REF.: Rectifica Resolución Exenta CNE N°194 de 2011, que "Aprueba Informe Técnico para la determinación del Valor Anual y Expansión de los Sistemas de Transmisión Troncal. Cuadrienio 2011-2014.", y aprueba texto rectificado.

RESOLUCIÓN EXENTA N° 232

- f) Lo dispuesto en la Resolución Exenta CNE N°194 de 19 de abril de 2011, que Aprueba Informe Técnico para la determinación del Valor Anual y Expansión de los Sistemas de Transmisión Troncal. Cuadrienio 2011-2014, en adelante "Resolución Exenta N°194".

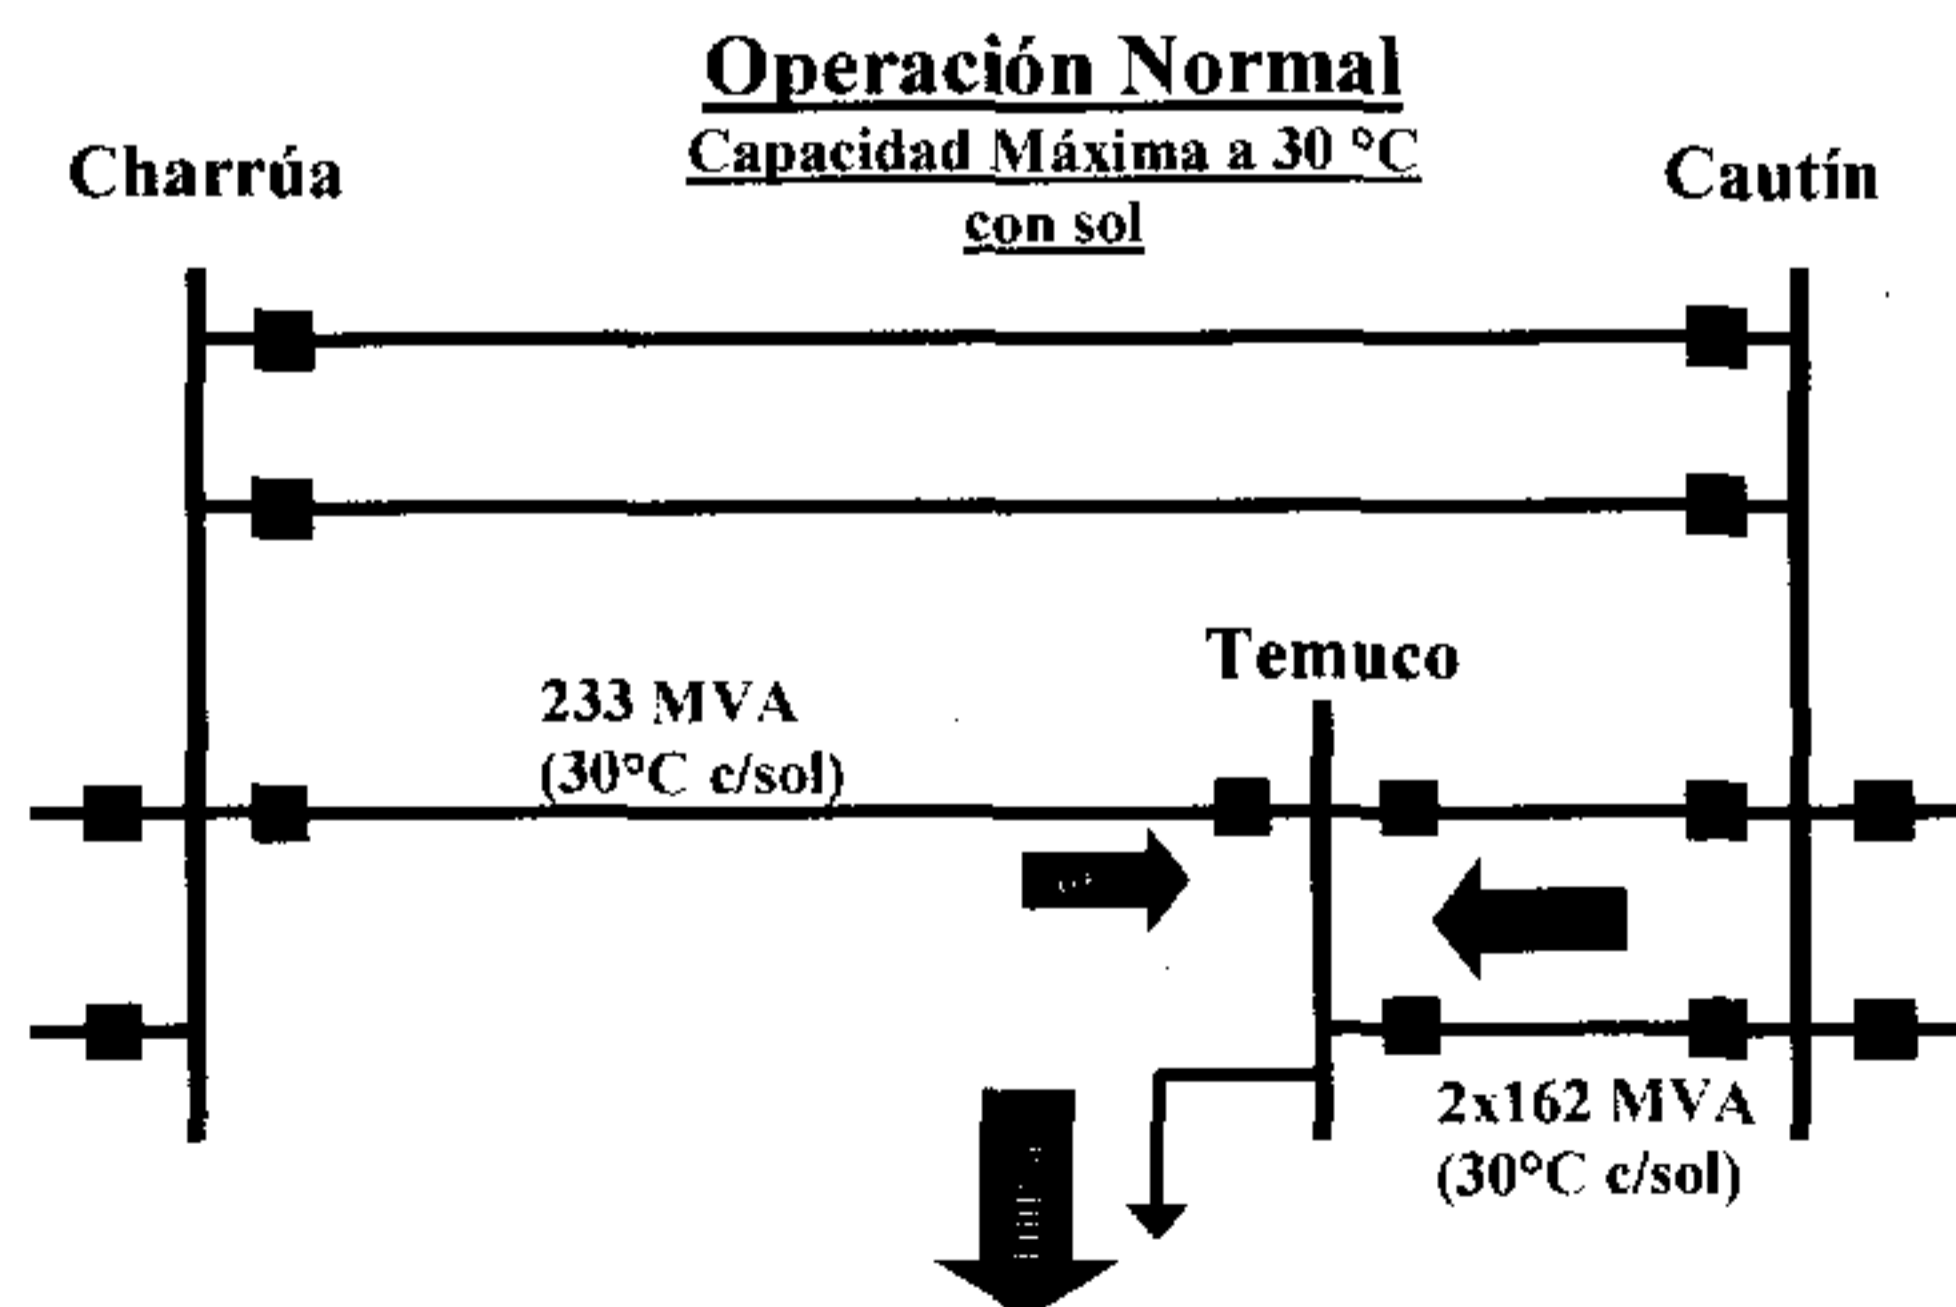
SOLICITA: Se recomienda a la CNE mantener los plazos de desarrollo de nuevas líneas de transmisión en al menos 5 años.

Respuesta Sin perjuicio de los plazos considerados en el presente ETT, los plazos constructivos de nuevos proyectos, obedecen al tipo de proyecto, emplazamiento y longitud, entre otras características que definen cada caso.

Transelec – 51 Temuco Cautín

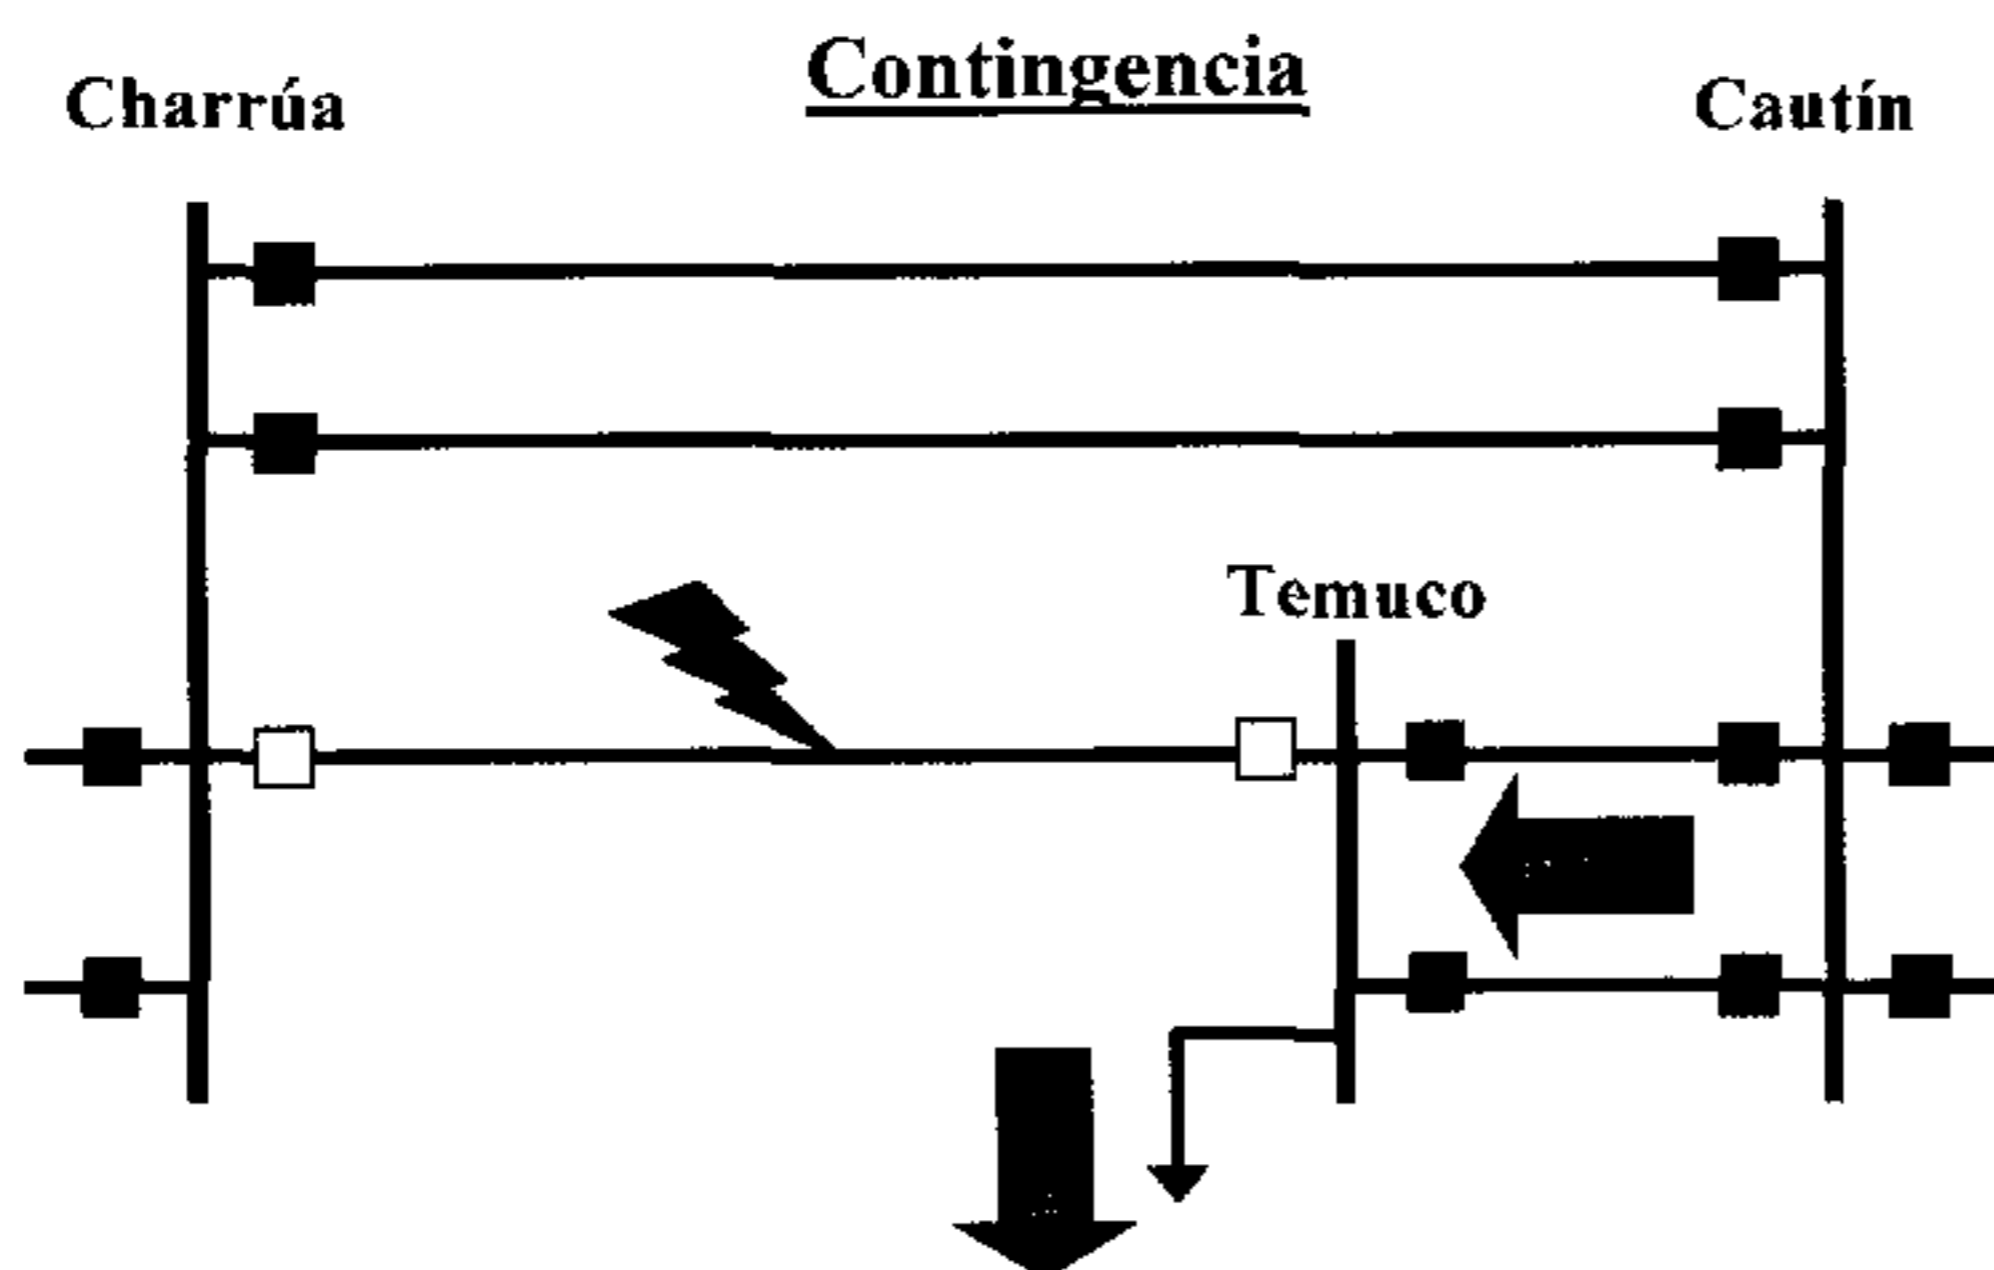
Actualmente, los tramos 1x220 kV Charrúa – Temuco y 2x220 kV Charrúa – Cautín, más el tramo 2x220 kV Temuco – Cautín, son las instalaciones que permiten dar respaldo permanente ante contingencias o mantenimientos en fallas en algunas de estas líneas para dar suministro a la demanda de Temuco y las subestaciones conectadas al sur de Temuco.

La figura siguiente muestra la condición de operación normal para el abastecimiento a la subestación Temuco 220 kV.

En la figura siguiente se presenta la condición de operación ante una contingencia en la línea 1x220 kV Charrúa - Temuco y que permite el abastecimiento seguro a la subestación Temuco 220 kV, con cumplimiento del criterio N-1.

De la figura anterior se puede concluir que ante una falla en la línea 1x220 kV Charrúa - Temuco, es el tramo 2x220 kV Temuco - Cautín a través del cual se logra dar la seguridad de servicio y continuidad de suministro del 100% de la demanda en la subestación 220 kV Temuco.
